xModulo per la presentazione delle osservazioni per i piani/programmi/progetti sottoposti a procedimenti di valutazione ambientale di competenza statale

Contratto istituzionale di sviluppo per il recupero e la rifunzionalizzazione dell'ex carcere borbonico dell'isola di Santo Stefano - Ventotene – intervento n. 3. "Realizzazione / Adeguamento degli approdi all'isola di Santo Stefa

TESTO DELL' OSSERVAZIONE

FIG 2

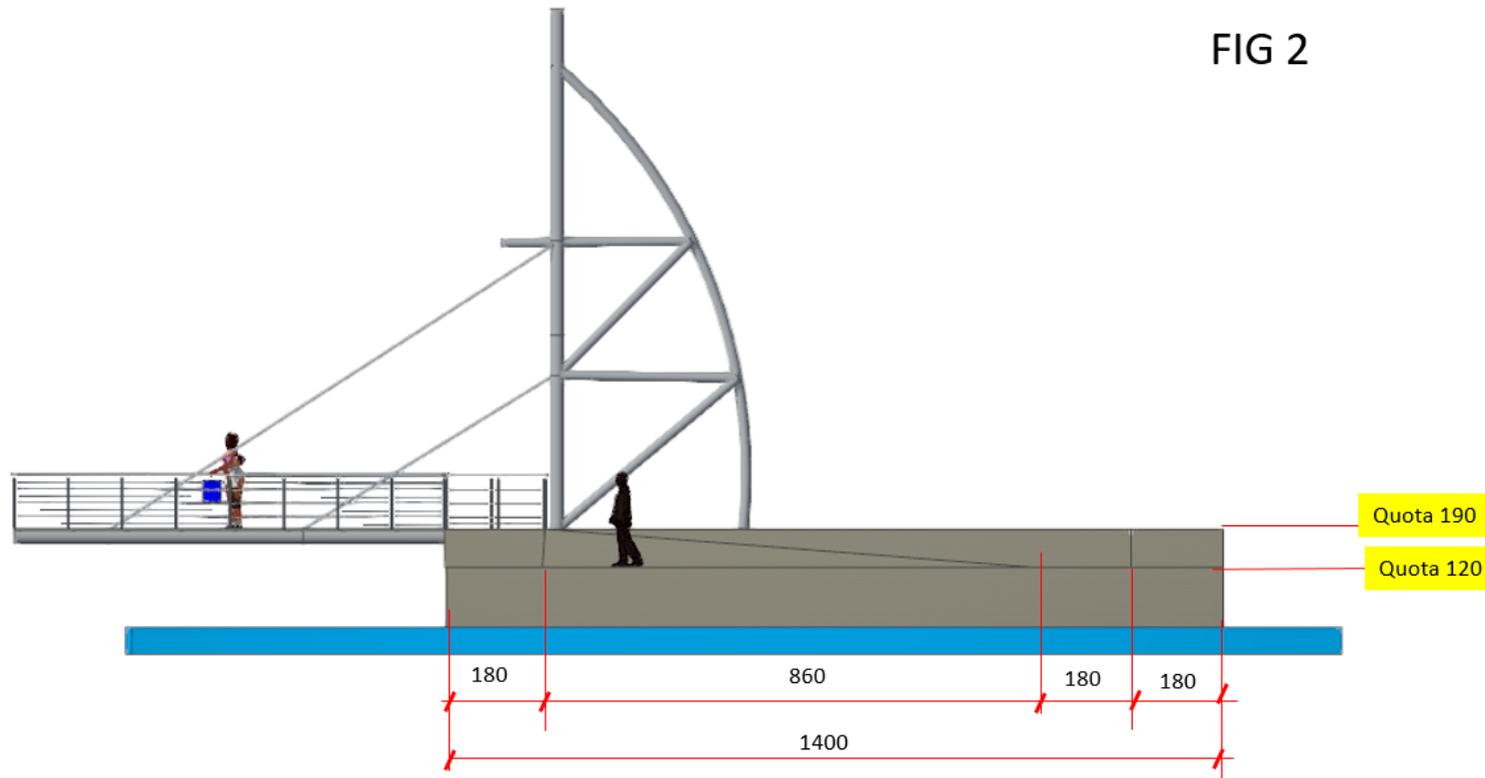
2. Non si condivide la soluzione adottata per collegare la piattaforma alla costa. La modesta distanza (circa 8 metri) non richiede la presenza di tre coppie di piloni di 80 cm di diametro che fuoriescono 1,7 metri sul livello del mare. Il loro impatto è notevole, sia per quanto riguarda l'aspetto ambientale che per la manomissione dei fondali prossimi allo scalo storico della Marinella. Inoltre la presenza della palificata rende l'opera non rimovibile a fine vita.

1. Il collegamento della piattaforma alla costa può essere realizzato con soluzioni che non prevedano palificate a mare, utilizzando o travi parapetto (notoriamente di elevata portanza) per reggere l'impalcato o ricorrendo ad una passerella strallata, come nella **figura 2**. Quest'ultima soluzione, a parere di chi scrive, avrebbe anche un valore simbolico: una sorta di vela stilizzata che caratterizza il sito attraverso il quale si realizza la continuità territoriale con Ventotene. Inoltre, l'assenza di piloni di 80 cm di diametro, preserverebbe i visitatori dagli schizzi delle onde che vi si infrangono in caso di mare mosso. La resistenza alle spinte orizzontali verrebbe assicurata dalle travi che portano il grigliato pedonale. Esse, collegate tra di loro, assumono grande rigidità, impedendo deformazioni nel piano

orizzontale. Gli estremi della passerella strallata, poi, andrebbero dotati di molle ammortizzatrici in grado di smorzare i movimenti orizzontali.
